議案第 32 号

工事請負契約（土砂災害特別警戒区域（急傾斜地）対策工事（その1））の変更について

資料1 変更内容及び理由について

平面図① (補強土) S=1/250

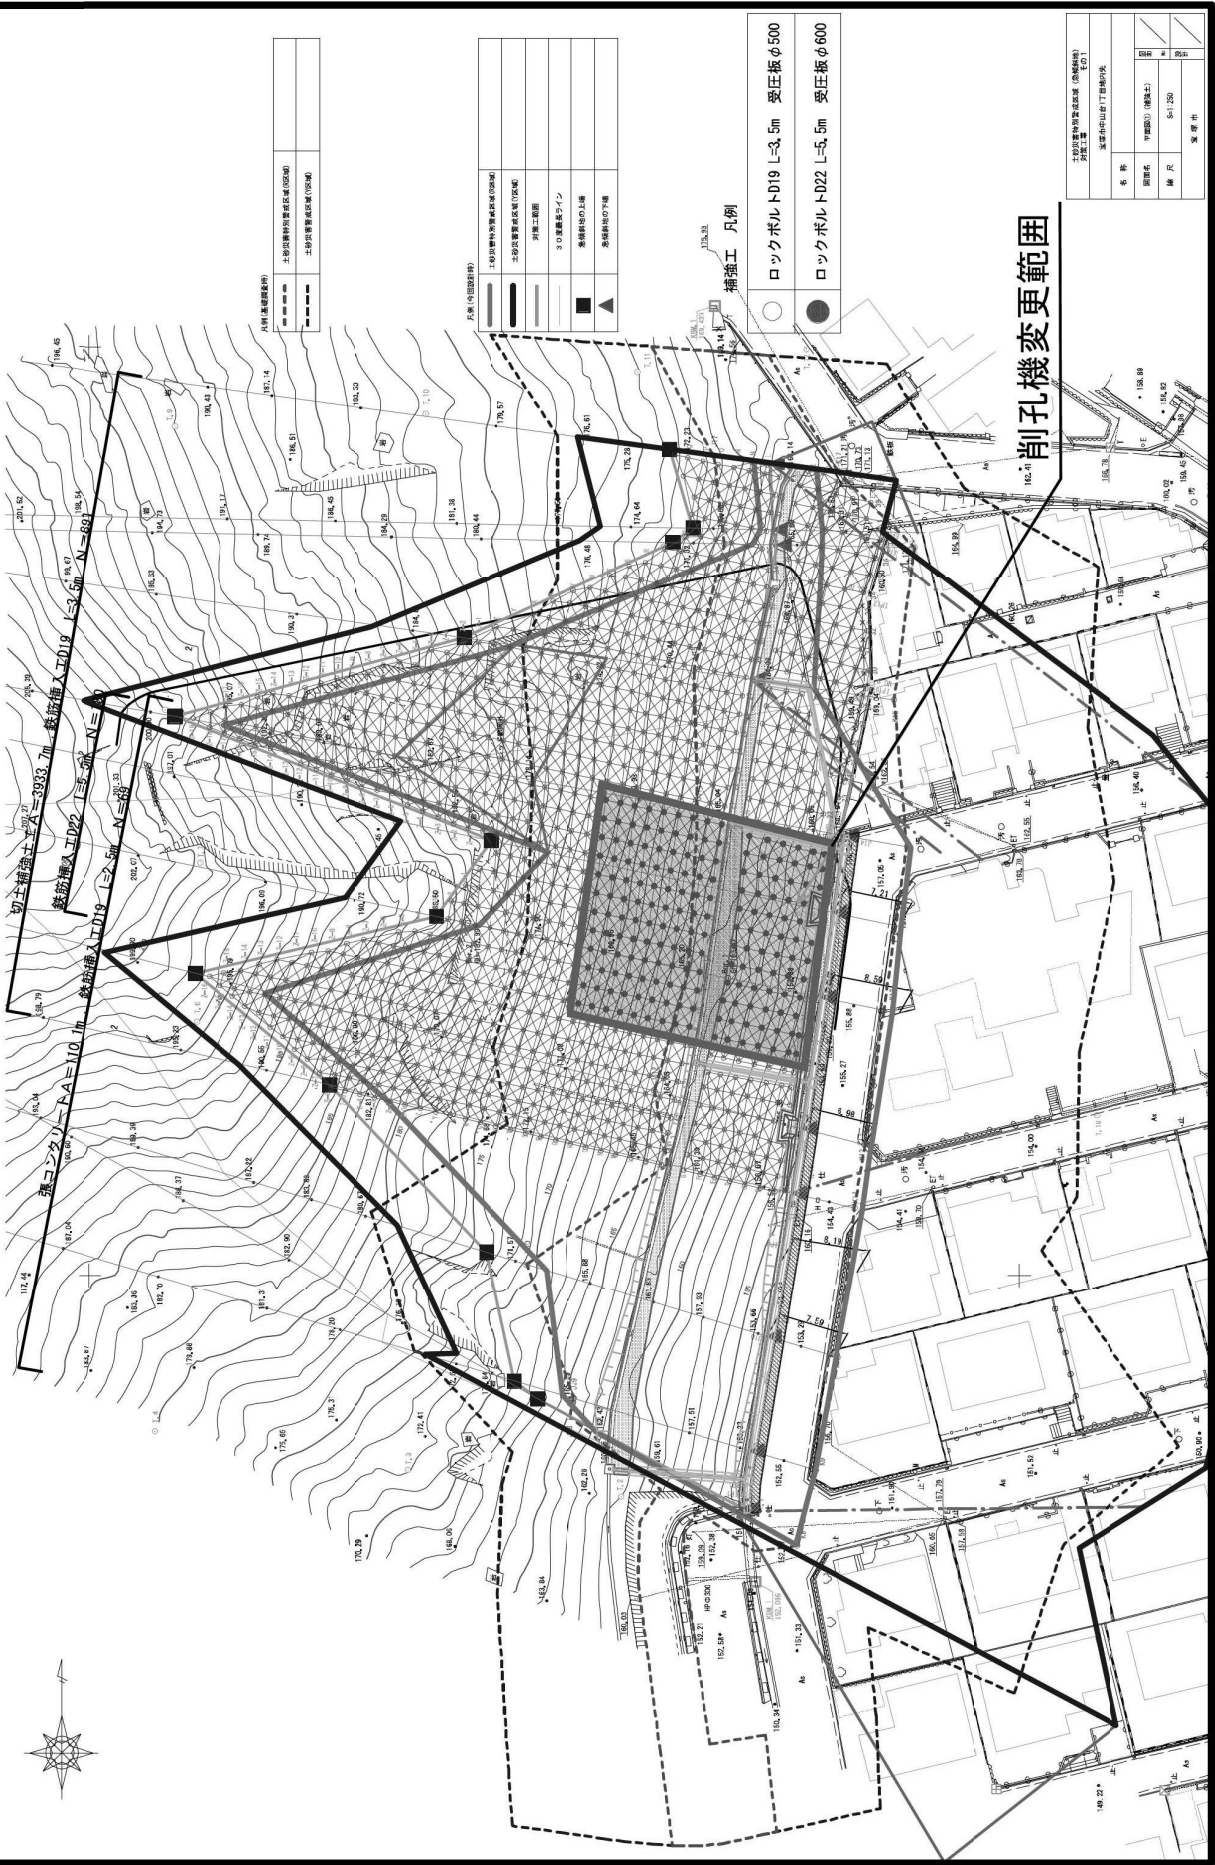
鉄筋挿入工の機械選定において、積算基準では、挿入鉄筋長さ 5.0m 以上になると、より大型の機械を使用することとなっている。

今回、挿入鉄筋長さ 5.5m の 180 本について、現場の地質条件により実際の施工にあたっては、他の施工箇所 3.5m の 935 本と同じ機械での施工が可能となったため、鉄筋挿入機械のダウンサイジングを行い安価となった。

下部コンクリート壁ロックボルト配置 詳細図 縮尺図示

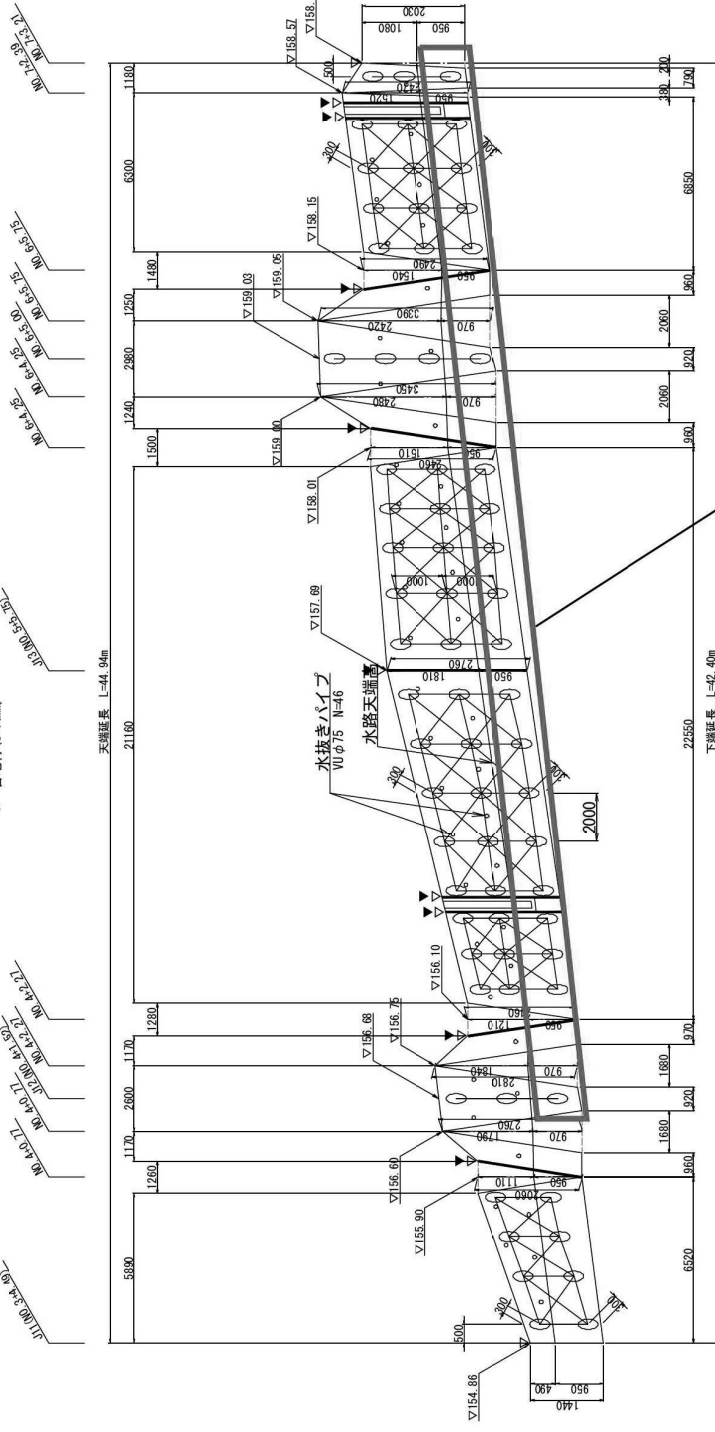
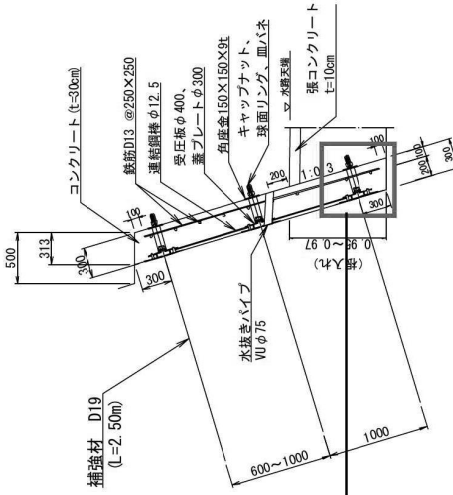
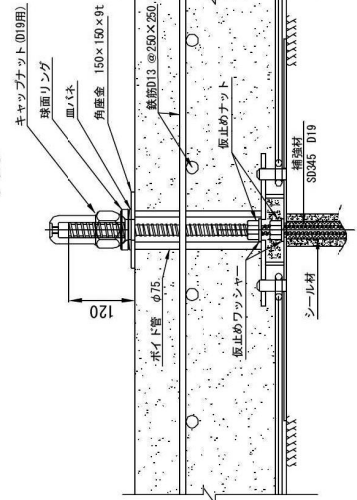
当初計画では、張コンクリートの施工にあたり、地盤面以下となる最下段まで掘削するとして、施工中の斜面崩壊に対する安全率確保のため、補強土工の施工を予定していたが、現場施工にあたり、最下段までの掘削手順について一括掘削ではなく、部分掘削を繰り返すことで、安全率が確保できたため、地盤面以下となる最下段のアンカー 20 本を減工するものである。

地盤面以下20本減工箇所
